**Modulo per la presentazione delle osservazioni per i piani/programmi/progetti sottoposti a procedimenti di valutazione ambientale di competenza statale**

ID: Codice procedura (ID\_VIP/ID\_MATTM): 12691

**“Progetto di un impianto eolico denominato “Pitigliano” ubicato nei comuni di Pitigliano (GR) e Sorano (GR) costituito da 20 (venti) aerogeneratori di potenza nominale 7,0 MW per un totale di 140,0 MW con relative opere connesse ed infrastrutture indispensabili”**

**Immagine 1. Vincoli ex art. 136 del CBC dal PIT della Regione Toscana e zona approssimativa dove è progettato l'impianto industriale.**

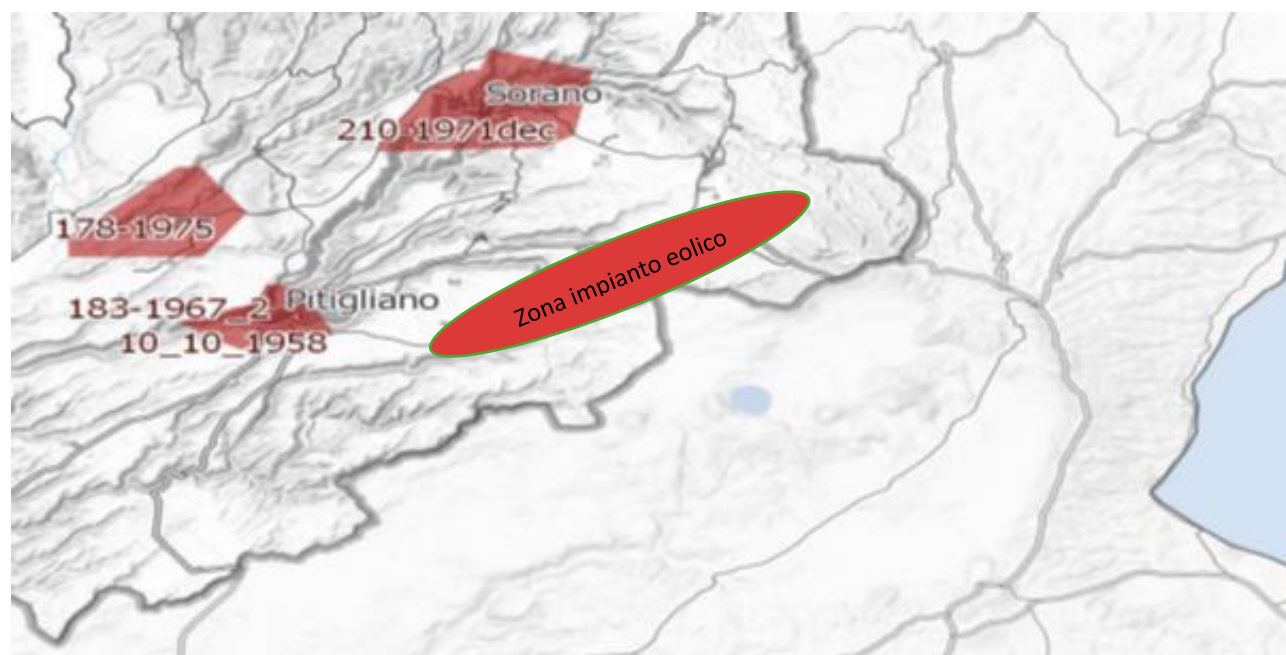
*Inoltre, come sostiene la Proponente parte dell'impianto si verrebbe a trovare a 3,5 km dal centro abitato di Sorano. Infatti, tre degli aerogeneratori WTG 08, 09, 10 sono addirittura all'interno delle fasce di rispetto dei 3 km del suo vincolo paesaggistico di notevole interesse pubblico ex art 136 del CBC. Si evidenzia che così si crea*

un'ulteriore incompatibilità con la tutela del Paesaggio.

**Immagine 3. Cumulo di una parte di impianti eolici, fotovoltaici e geotermici industriali in progettazione ed esistenti intorno all’eolico industriale “Pitigliano”.**

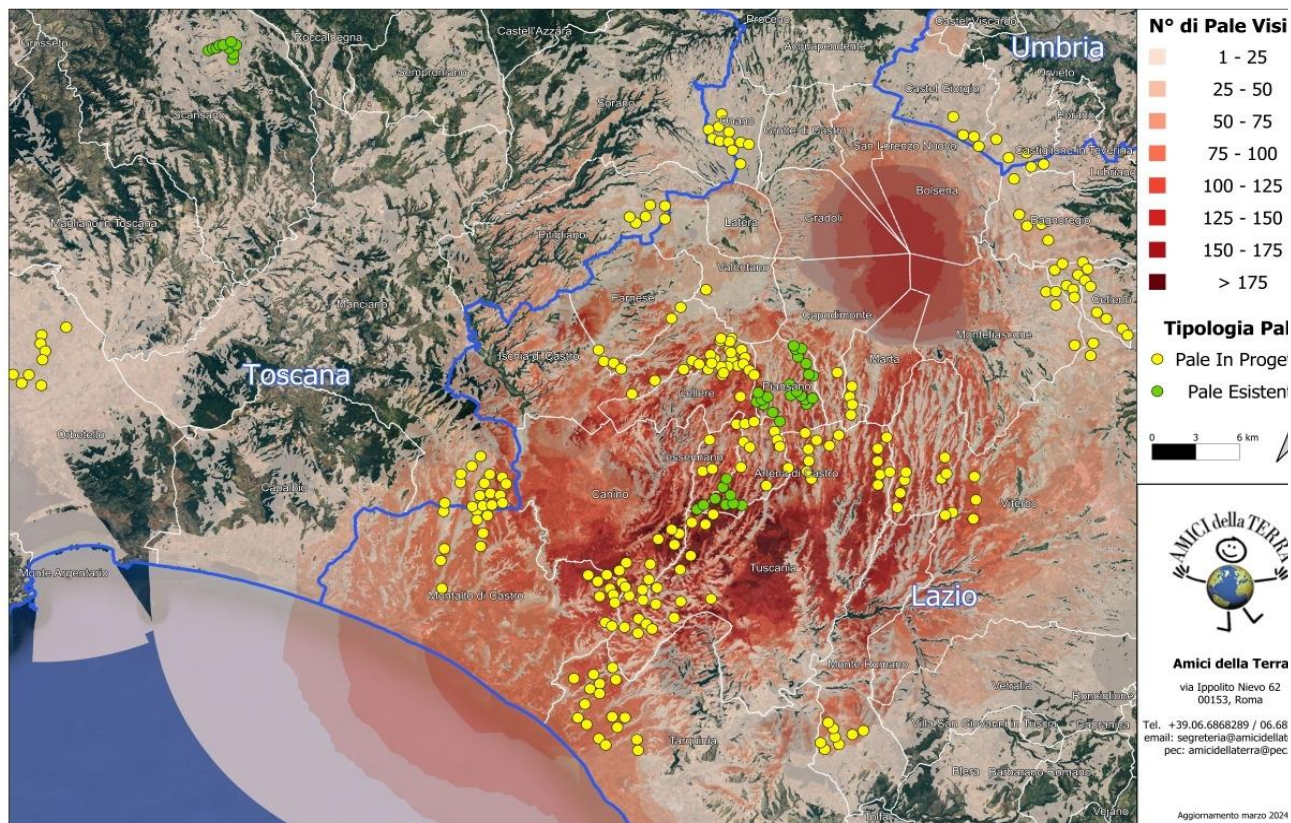
Beni Culturali “*Ambito paesaggistico, geologico e geomorfologico dell’orlo della caldera di Latera ...*” Non vengono nemmeno citati gli impianti eolici in progetto al MASE, il “Rempillo” (6 aerogeneratori) e un altro in verifica amministrativa di 14 aerogeneratori e 72, 6 MW. Ad oggi nei territori di Pitigliano, Sorano e in quello limitrofo potenzialmente potrebbero essere insediati 40 aerogeneratori alti 200 metri e larghi 170. Ma la proponente non cita neanche altri impianti che creerebbero il cumulo e quindi maggiore impatto. Infatti, sul territorio della “Città del Tufo” (Sorano e Pitigliano) impatterebbero anche l’impianto eolico “Montarzo” di Onano con 13 aerogeneratori con le dimensioni ricordate, l’altro eolico industriale nel territorio di Valentano con sette aerogeneratori (stesse dimensioni), gli impianti di Farnese con un minieolico di 3 Torri alte 60 metri già installate in località Poggio del Crognolo e l’impianto eolico industriale “Vallerosa” (7 aerogeneratori alti 200 metri e larghi 158 metri) in procedura VIA presso la Regione Lazio. Inoltre, altri impianti del minieolico già presenti a Valentano, Cellere e Piansano e due progetti eolici industriali con le stesse dimensioni (200 m x 170 m) nel Comune di Ischia di Castro. La valutazione del cumulo non prende neanche in considerazione gli impianti industriali di fotovoltaico e agrivoltaico in progetto a Farnese, Valentano, Ischia di Castro, Cellere. L’impianto geotermico in procedura Via al MASE, progettato nella Caldera di Latera. Quindi è stata effettuata una valutazione del potenziale impatto cumulativo non veritiera a dispetto di quanto affermato dalla proponente che sostiene di aver preso in considerazione uno spazio di 10 km intorno al suo impianto per gli impatti che si creerebbero.

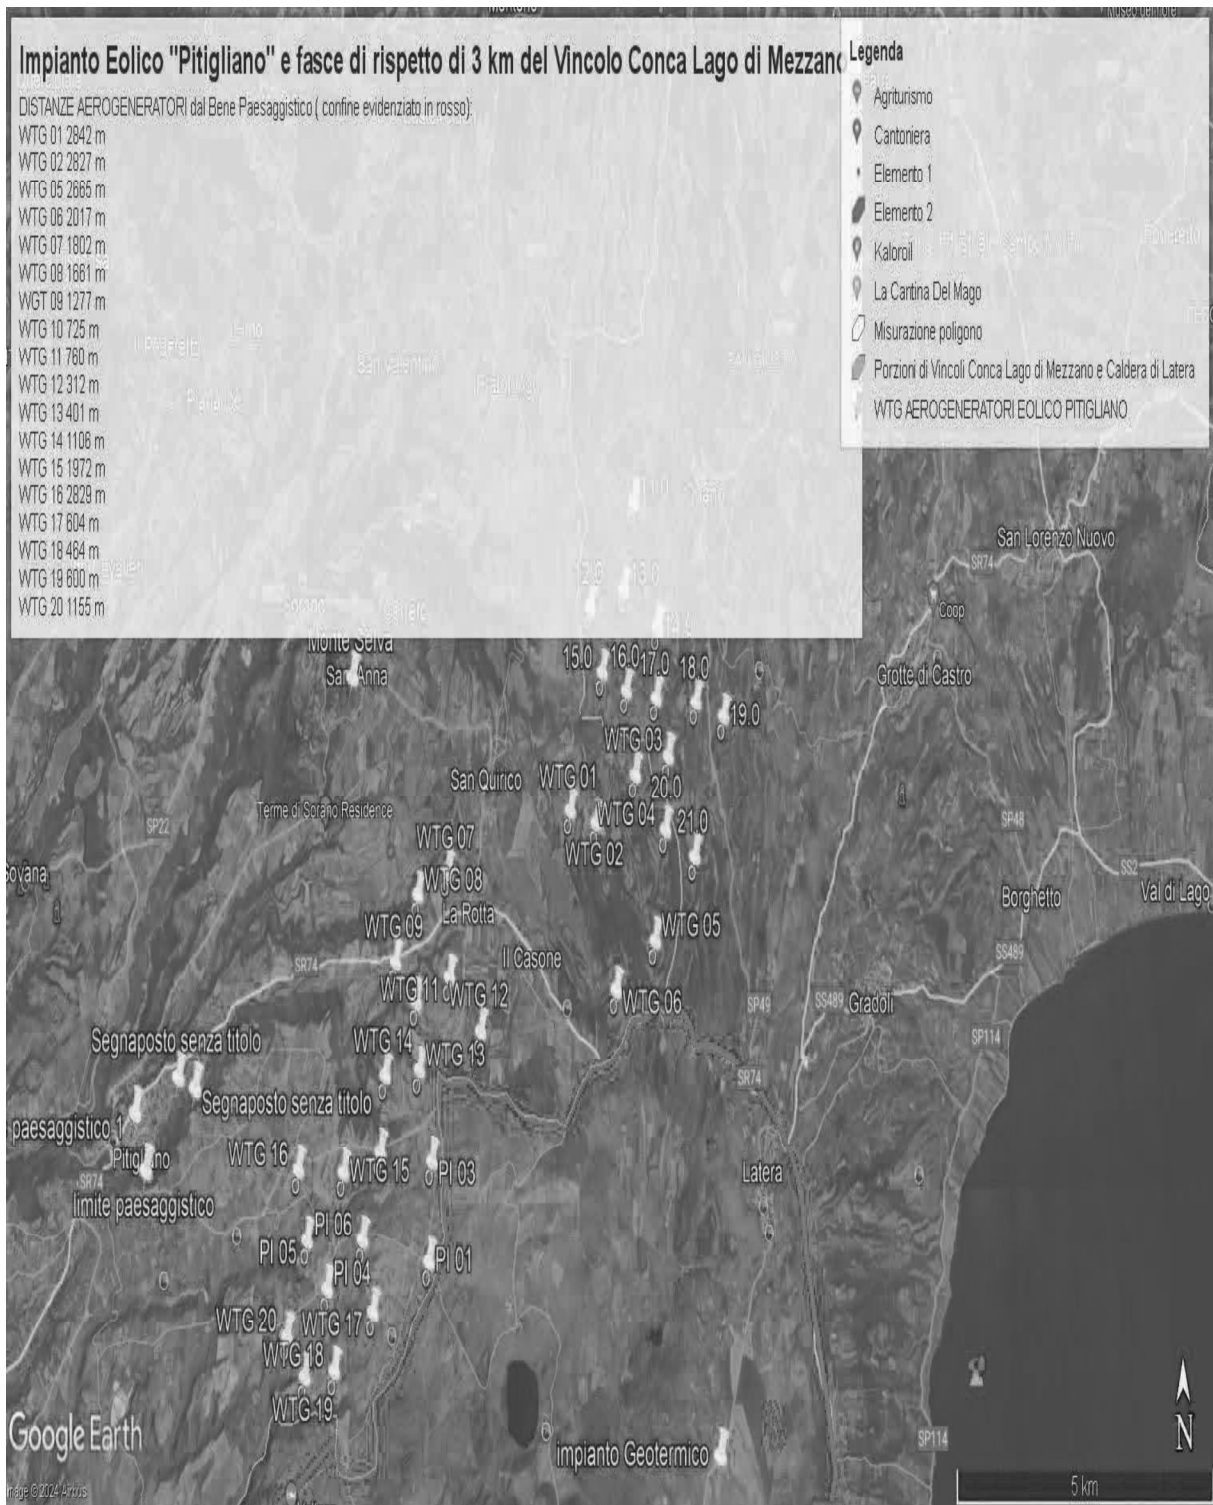
Al contrario si evidenzia che l'impianto eolico industriale citato non solo ricadrebbe con tutti e 20 gli aerogeneratori all'interno delle fasce di rispetto di 3 km di due vincoli paesaggistici di notevole interesse pubblico esistenti nella Regione Lazio e con una parte di essi nel vincolo paesaggistico del Centro abitato di Sorano ( GR) quindi in aree non idonee all'installazione di impianti di energia rinnovabile. Addirittura, alcuni aerogeneratori sarebbero ubicati a poche centinaia di metri dai perimetri dei due vincoli paesaggistici laziali ex art 136 del CBC.

**IMMAGINE n. 3 Impianto eolico industriale "Pitigliano" e distanze aerogeneratori dai Vincolo "Orlo della Caldera di Latera.**

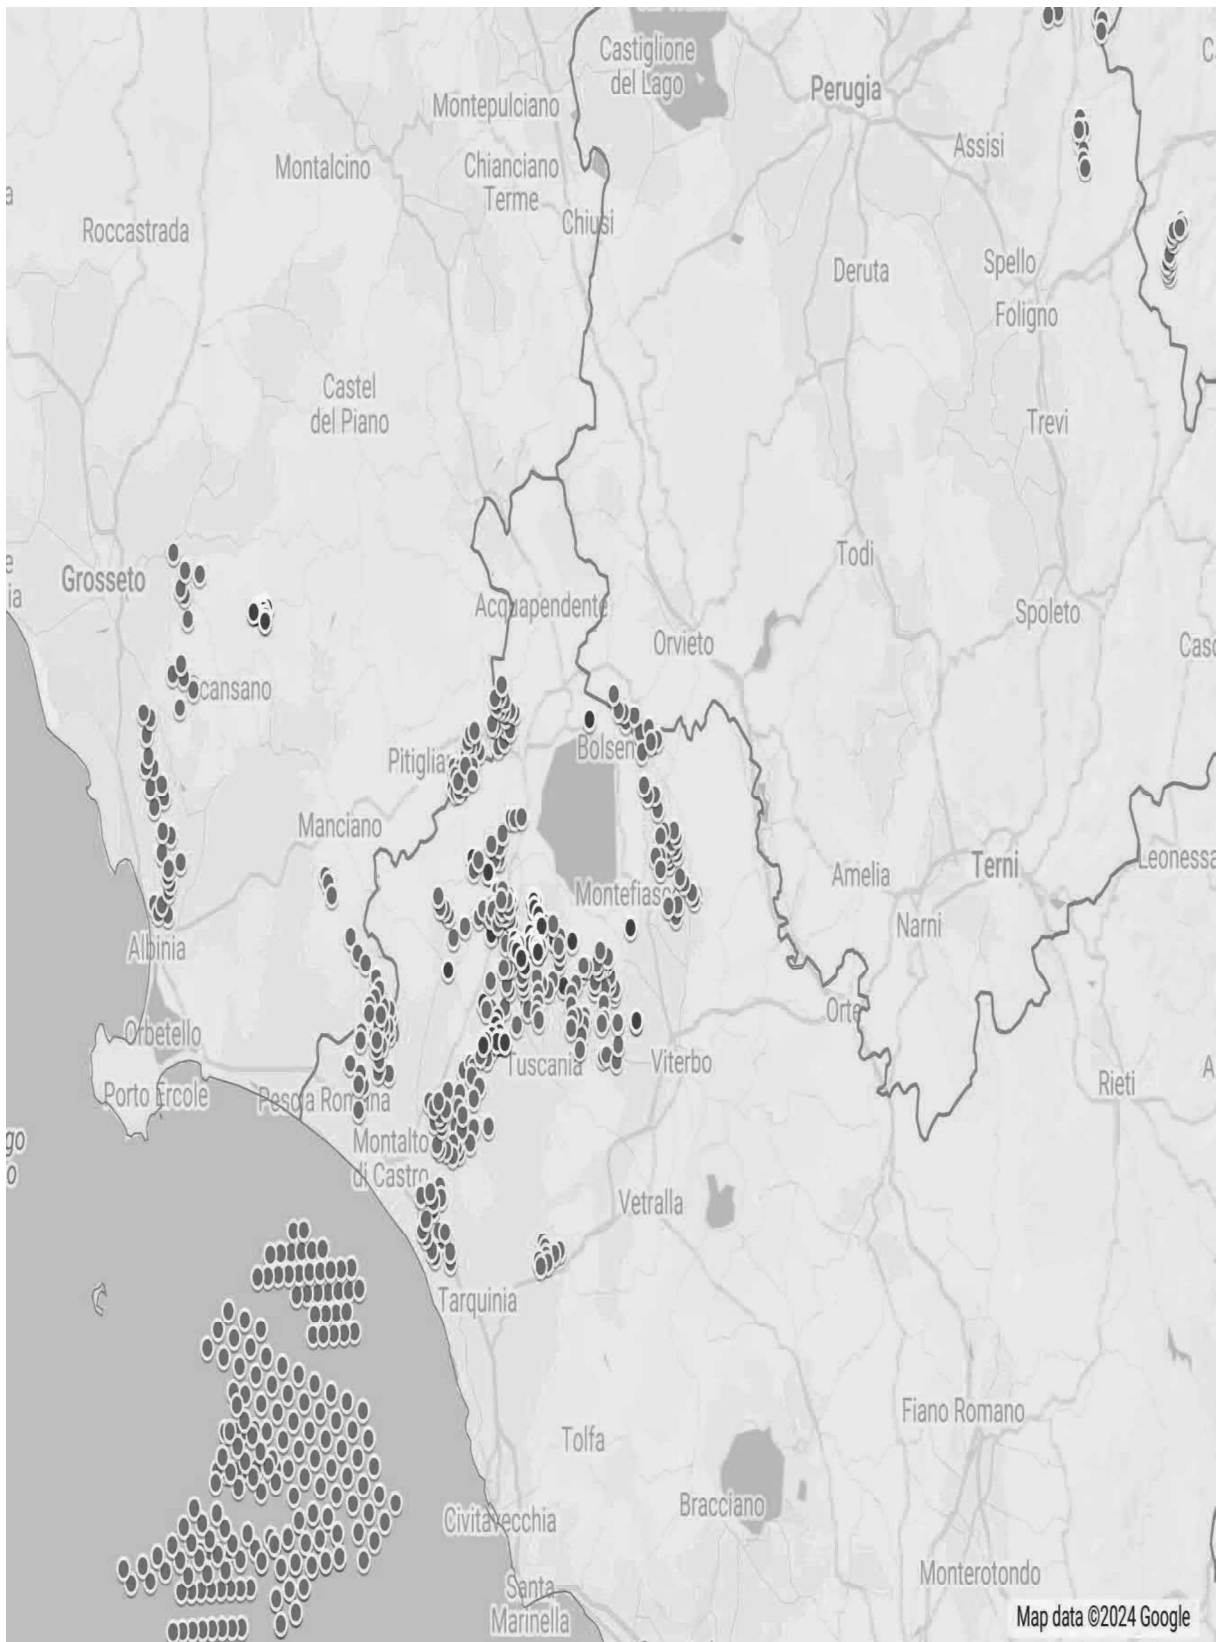
Come è illustrato nell'immagine si ribadisce che l'impianto industriale "Pitigliano" ricade completamente all'interno delle fasce di rispetto dei due vincoli di notevole

interesse pubblico e lambisce quelle di un terzo vincolo e quindi come affermato dal Consiglio di Stato nelle sentenze citate, l'impianto è insediato in area non idonea ai sensi dell'art. 20 comma 8 lettera c quater del D.Lgs. n. 199/2021 e ss.mm.ii al contrario di quanto sostiene la proponente.

**IMMAGINE n. 7** Mappa della intervisibilità degli impianti eolici elaborata dall'Associazione nazionale Amici della Terra. La mappa non è aggiornata comunque rende molo bene dell'enorme impatto visivo creato dal cumulo degli impianti.

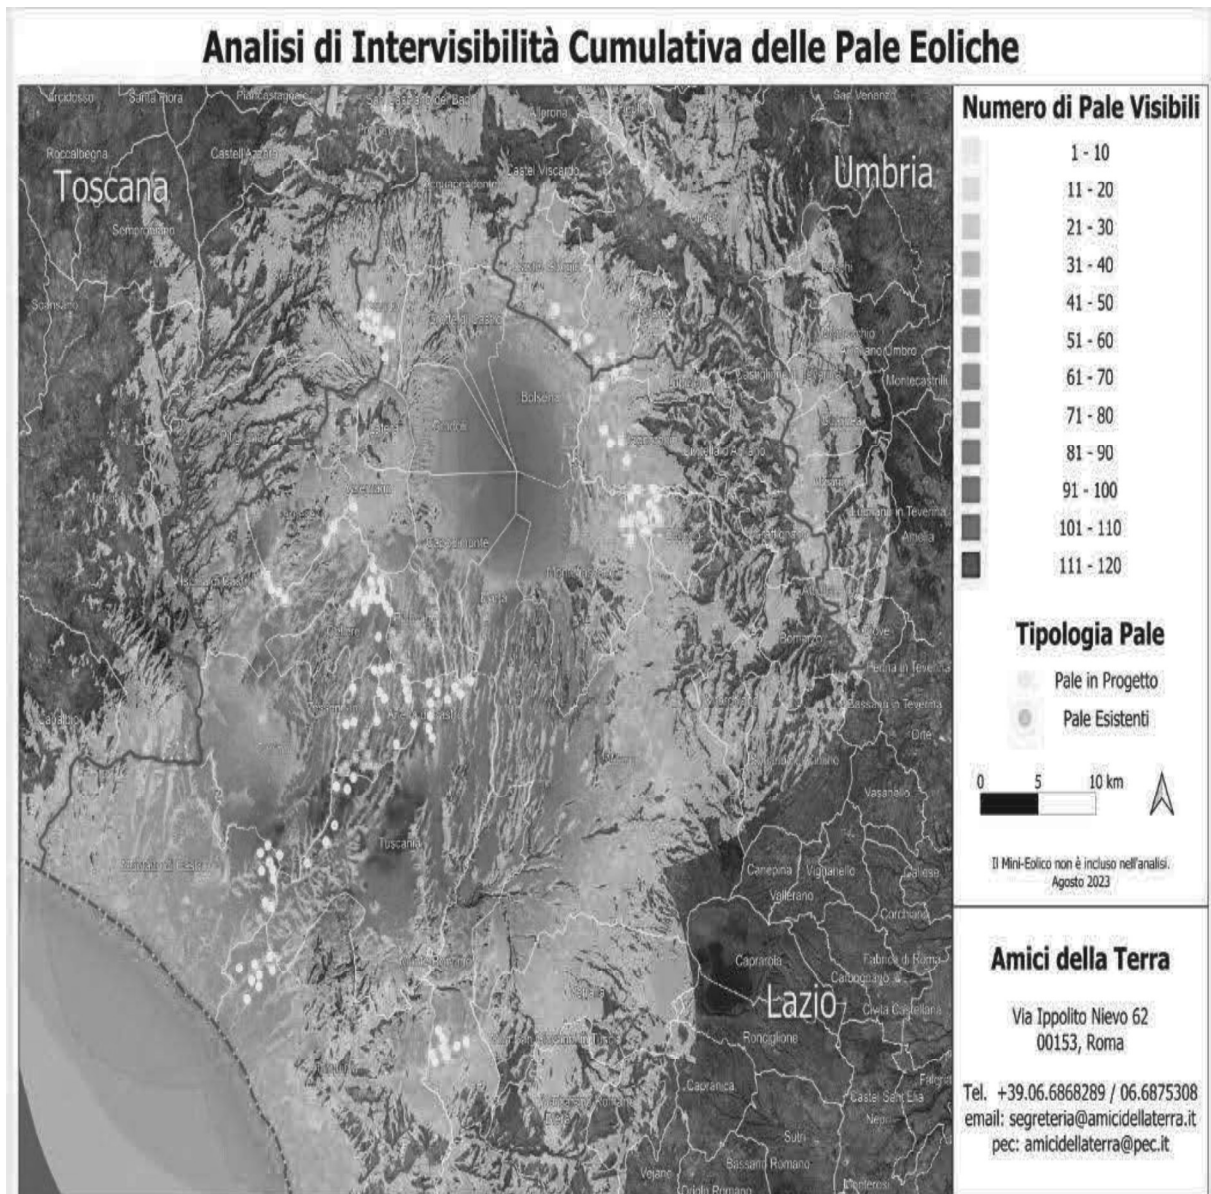
Se agli impianti eolici rappresentati qui sopra che non comprendono sia l'impianto eolico Pitigliano e le altre 14 pale del progetto eolico in verifica amministrativa sempre nel territorio di Pitigliano si aggiungono i migliaia di ettari (7000 fin'ora) di territorio occupato dagli impianti fotovoltaici e agrivoltaici e dalle altre tipologie appare chiaro il numero spropositato degli impianti FER nella bassa toscana e nella Tuscia.
